九州電力株式会社
川内原子力発電所及び玄海原子力発電所
火山モニタリング結果に係る評価について

令和5年11月10日

原子力規制庁

図3 阿蘇カルデラのGNSS連続観測による基線長変化(基線①~③)

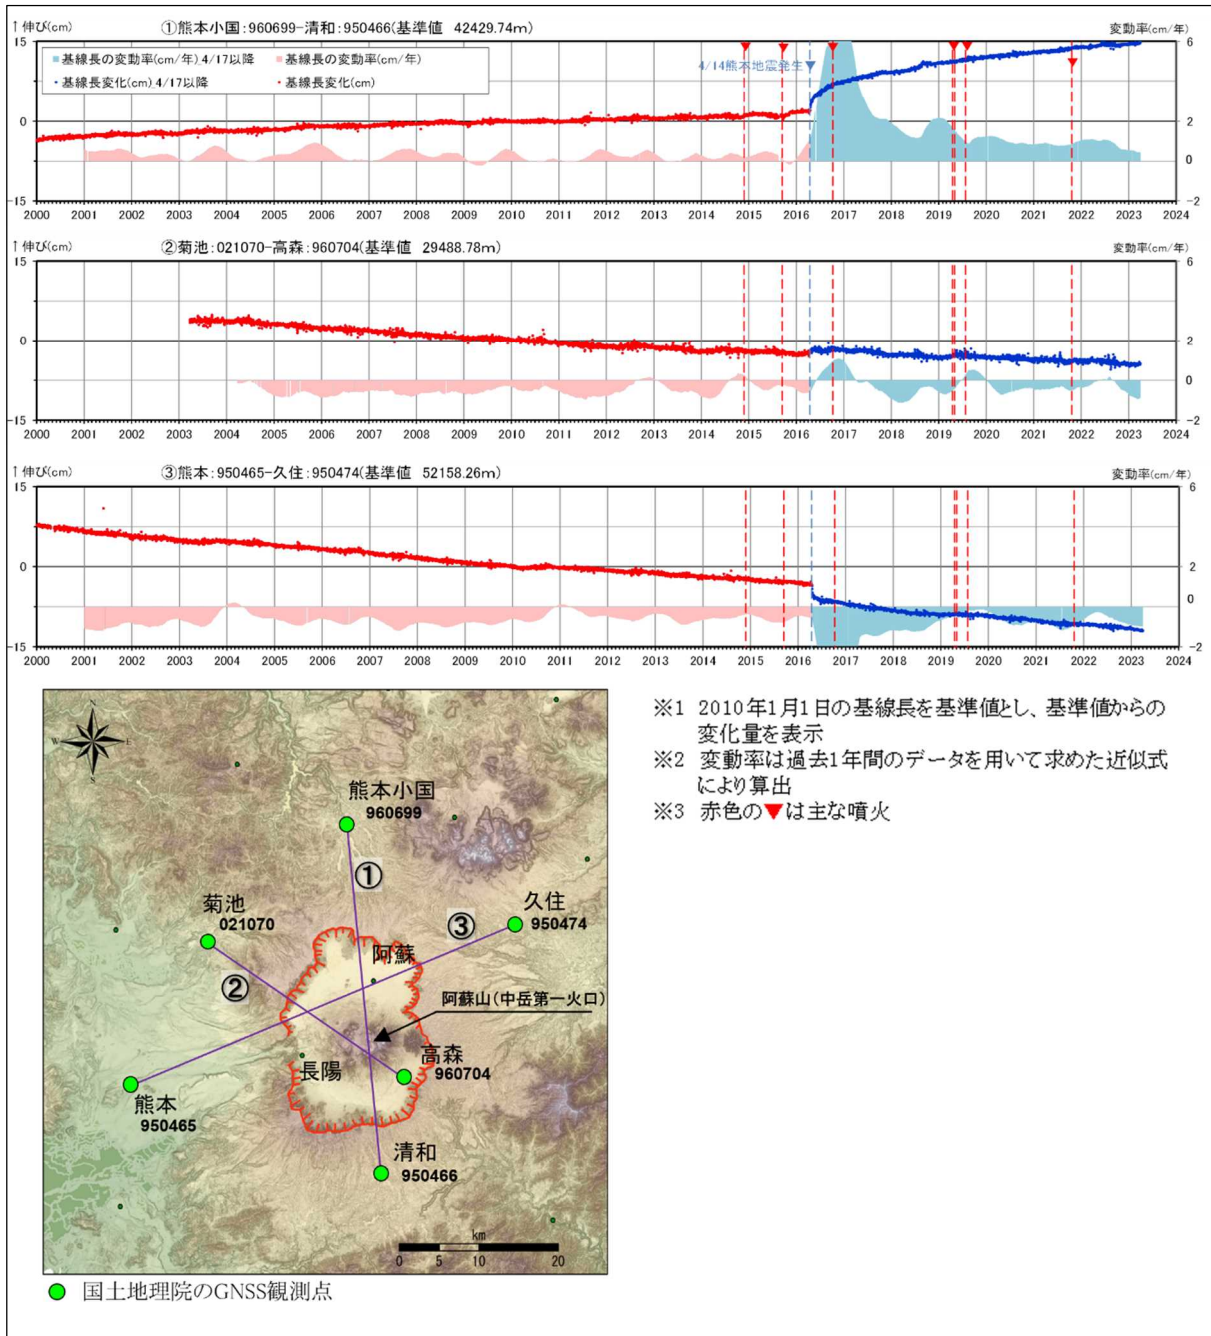
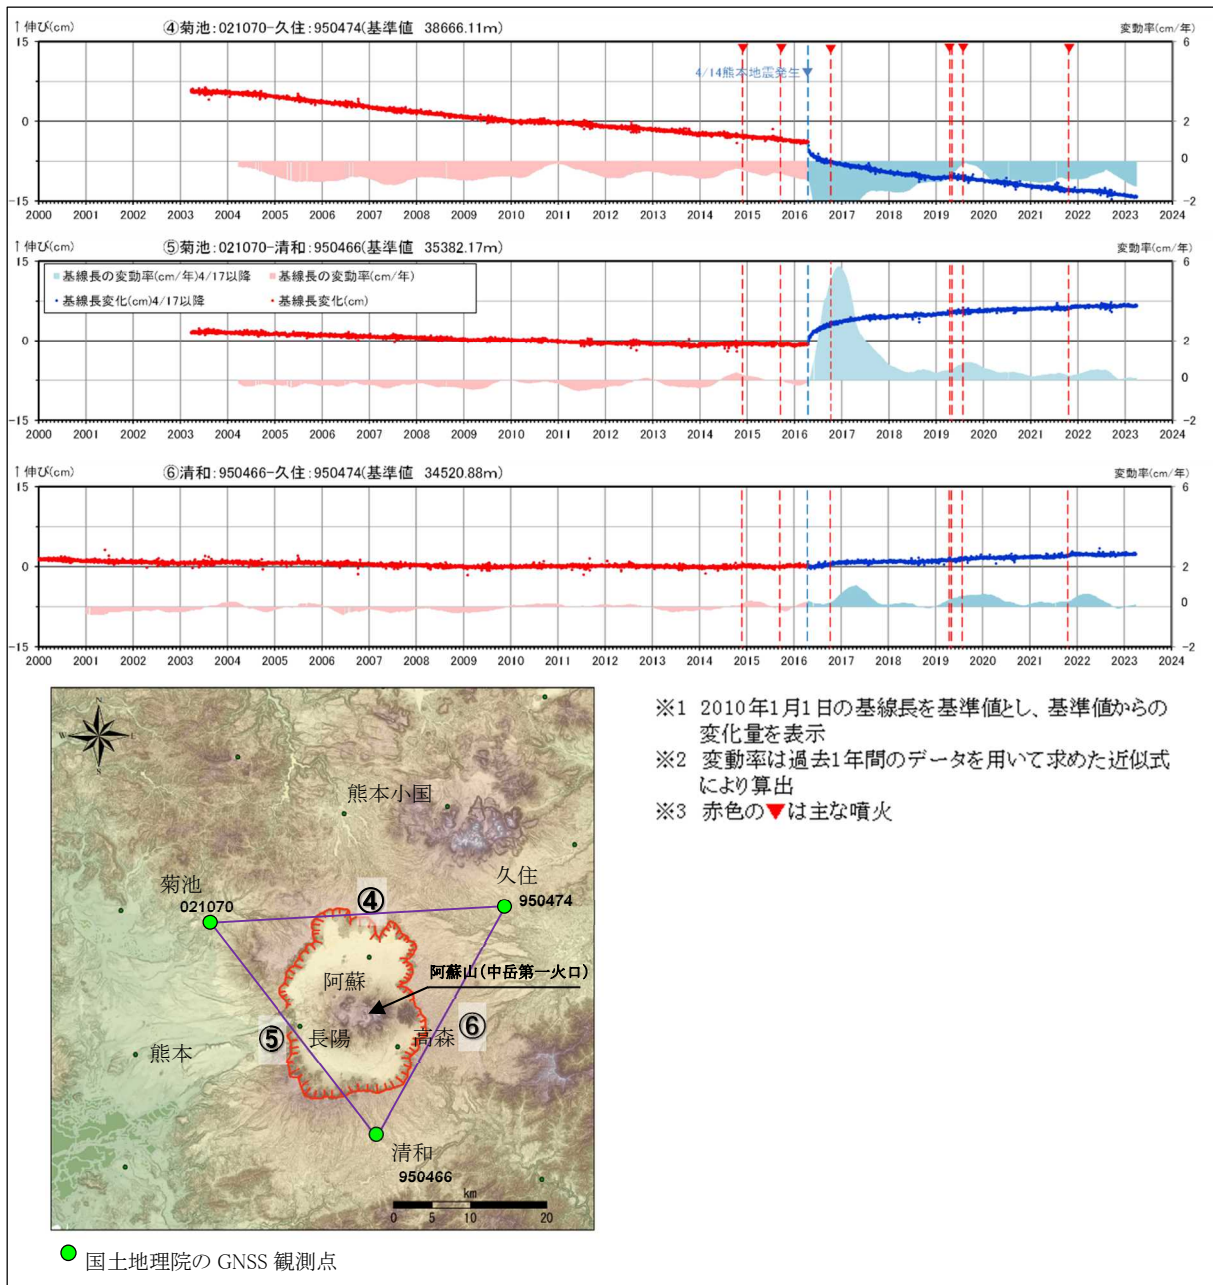
- ・九州電力は、GNSS 連続観測による基線長変化等を確認した結果、当該年度の基線長変化は、阿蘇カルデラへのマグマ供給を示唆する広範囲な伸びの傾向が見られないことから、カルデラ火山の活動に起因する有意な変化は認められないとしている（図3及び図4）（添付資料、P10、P11、P23）。また、地震発生数の推移及び震源分布とマグニチュードの経時変化等を確認した結果、地震活動（発生数、位置、規模等）は、過去と比較して有意な変化は認められないが、阿蘇カルデラ外南西部において M3.9 の地震が発生しているため、今後の地震活動に留意するとしている（図5）（添付資料、P17、P18、P23）。なお、九州電力は、布田川・日奈久断層帯及びその延長部における熊本地震の余震は減少傾向にあるとしている（添付資料、P23）。

原子力規制庁は、阿蘇カルデラの基線長については、カルデラ火山の活動に起因する有意な変化は認められないとしていること、地震活動についても有意な変化はないとしていることを確認した。加久藤・小林カルデラの基線長については、カルデラ火山の活動に起因する有意な変化は認められないとしていること、地震活動についても有意な変化はないとしていることを確認した。始良カルデラの基線長については、これまでと同様にマグマ供給を示唆する変動が認められるが、カルデラ火山の活動に起因する有意な変化は認められないとしていること、地震活動についても有意な変化はないとしていることを確認した。阿多カルデラの基線長については、カルデラ火山の活動に起因する有意な変化は認められないとしていること、地震活動については、開聞岳付近における低周波地震は2020年度と同程度の発生数であるが、その南西側では通常地震もやや増加していること、また、これまで地震があまり発生していなかった北側のカルデラ内南部において地震が発生しているが、過去と比較して有意な変化はないとしていることを確認した。鬼界の基線長については、鹿児島三島及び竹島を起点とする基線に、マグマ供給を示唆する可能性のある伸びと縮みの傾向が認められるが、カルデラ火山の活動に起因する有意な変化は認められないとしていること、地震活動についても有意な変化はないとしていることを確認した。

図6 加久藤・小林カルデラのGNSS連続観測による基線長変化(基線①~④)

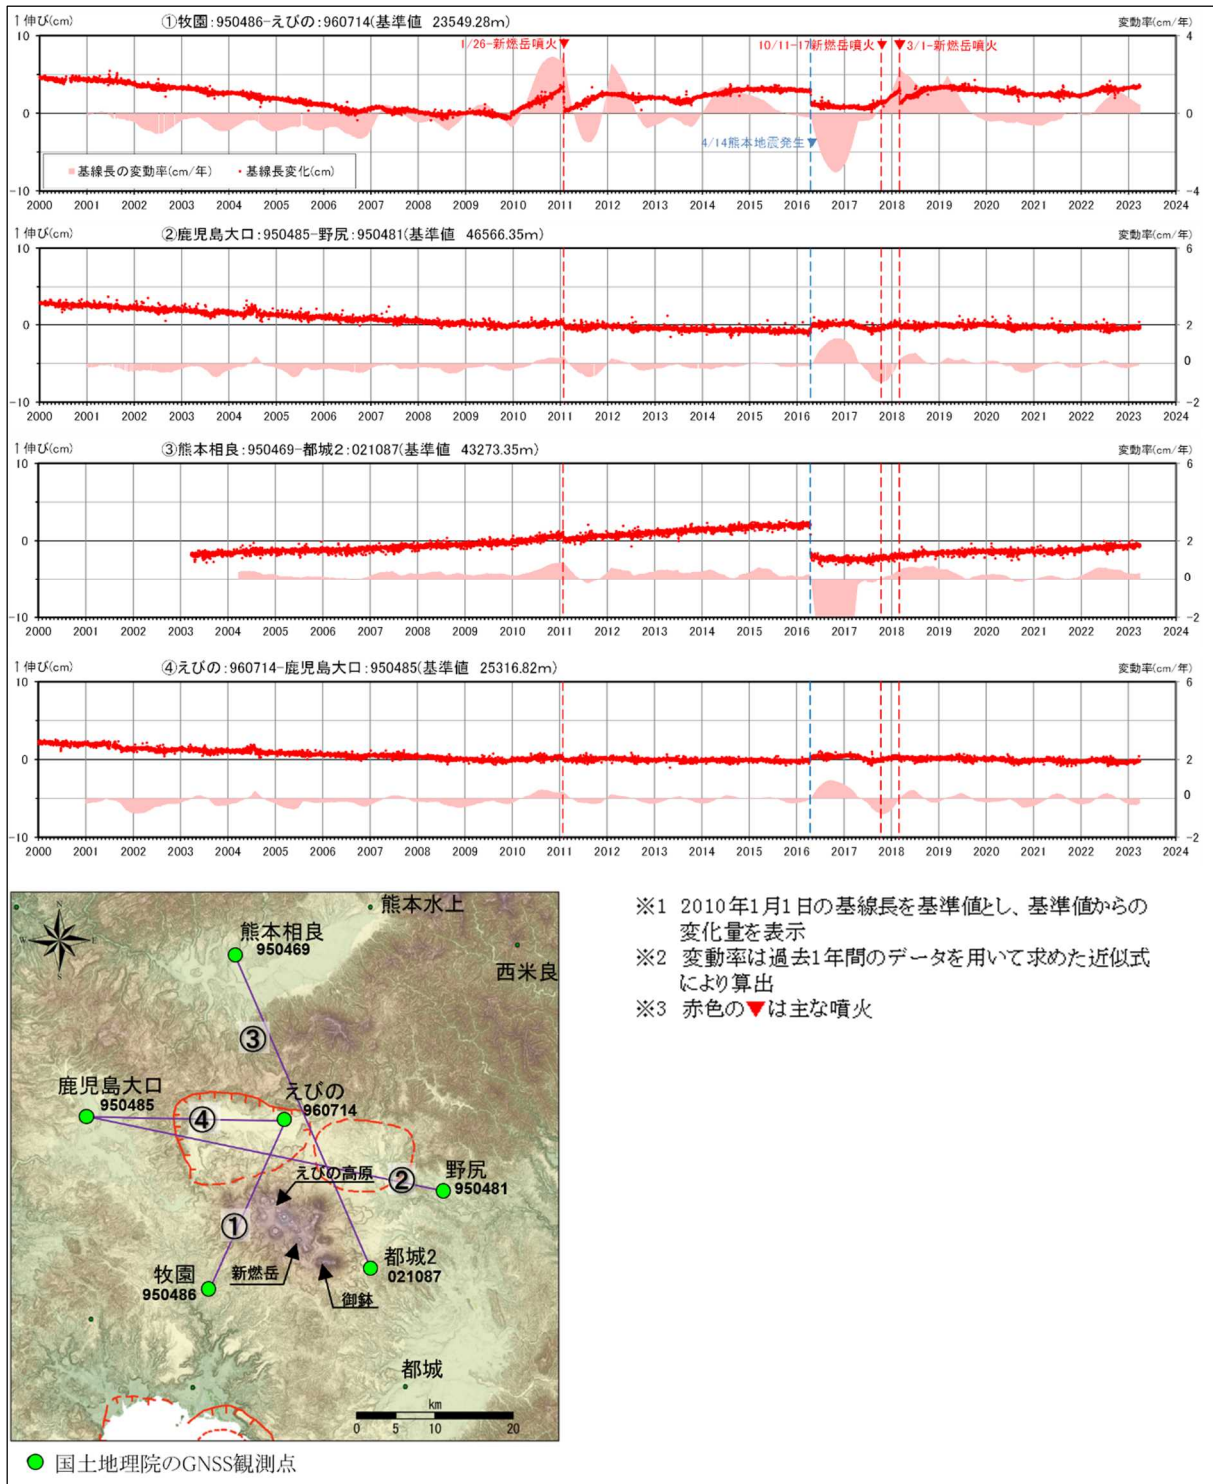
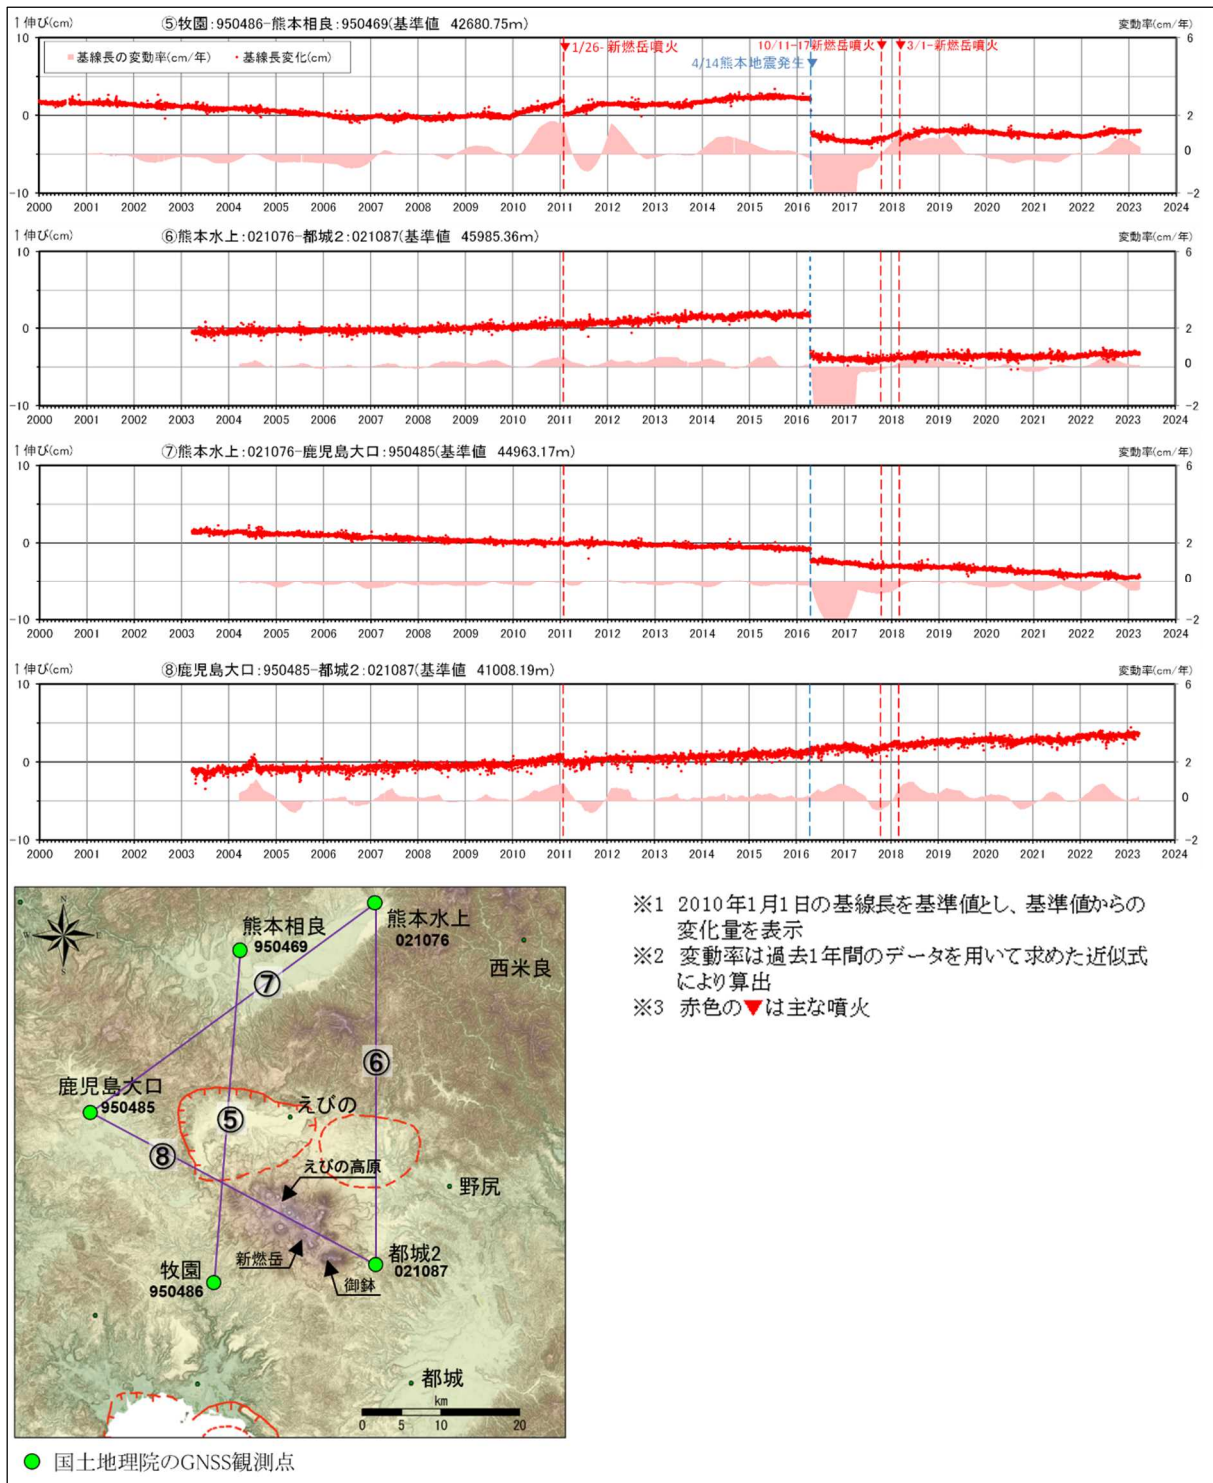
- ・九州電力は、GNSS 連続観測による基線長変化等を確認した結果、当該年度の基線長変化は、基線①（牧園－えびの）において 2021 年 12 月から 2022 年 6 月頃までの期間及び 2022 年 11 月から 2023 年 1 月の期間に伸びの傾向が見られるが、霧島山（新燃岳）の活動に関連するものと考えられるため、加久藤・小林カルデラへのマグマ供給を示唆する広範囲な伸びの傾向が見られないことから、カルデラ火山の活動に起因する有意な変化は認められないとしている（図 6 及び図 7）（添付資料、P27、P28、P39）。また、地震発生数の推移及び震源分布とマグニチュードの経時変化等を確認した結果、地震活動（発生数、位置、規模等）は、位置と規模に有意な変化は認められないとしているが、2021 年度に引き続き、小林カルデラ外南東側で局所的にやや多くの地震が認められたほか、小林カルデラ縁南西部及び小林カルデラ外北部でも地震が発生しているため（図 8）（添付資料、P33、P34、P38）、今後の地震活動に留意していくとしている（添付資料、P39）。

図9 始良カルデラのGNSS連続観測による基線長変化(基線①~④)

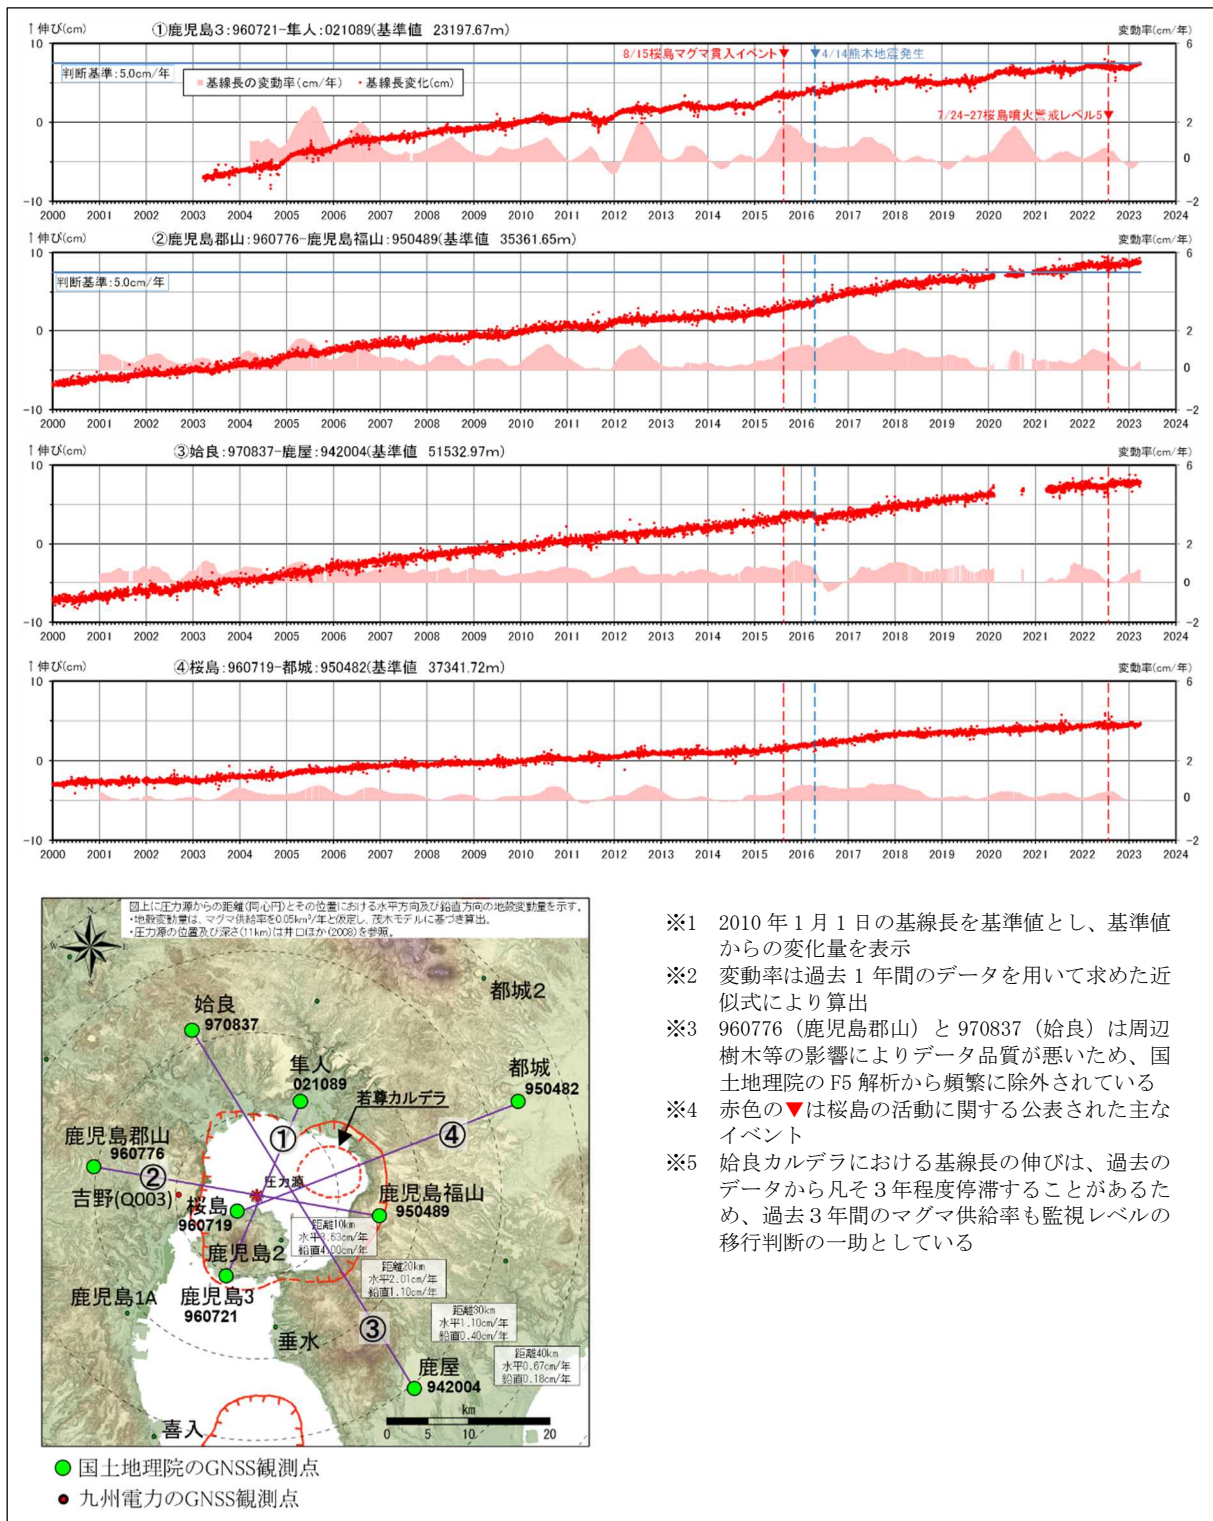
- ・九州電力は、GNSS 連続観測による基線長変化等を確認した結果、当該年度の基線長の変動率には、これまでと同様にマグマ供給を示唆する変動が認められるものの、始良カルデラ周辺の基線では、2022 年半ば以降全体として伸びが停滞傾向になった後、2023 年 1 月頃からわずかな伸びが見られるが、2022 年度の基線長の変動率に有意な変化は認められず、九州電力が自ら定めた監視体制の移行判断基準（マグマ供給率 $0.05\text{km}^3/\text{年}$ は、基線長変動率としてほぼ $5\text{cm}/\text{年}$ に相当）を十分下回っているとしている。監視レベルは、過去 3 年間のマグマ供給率が約 $0.01\text{km}^3/\text{年}$ であることから、「注意」を継続するとしている（図 9）（添付資料、P42、P61）。
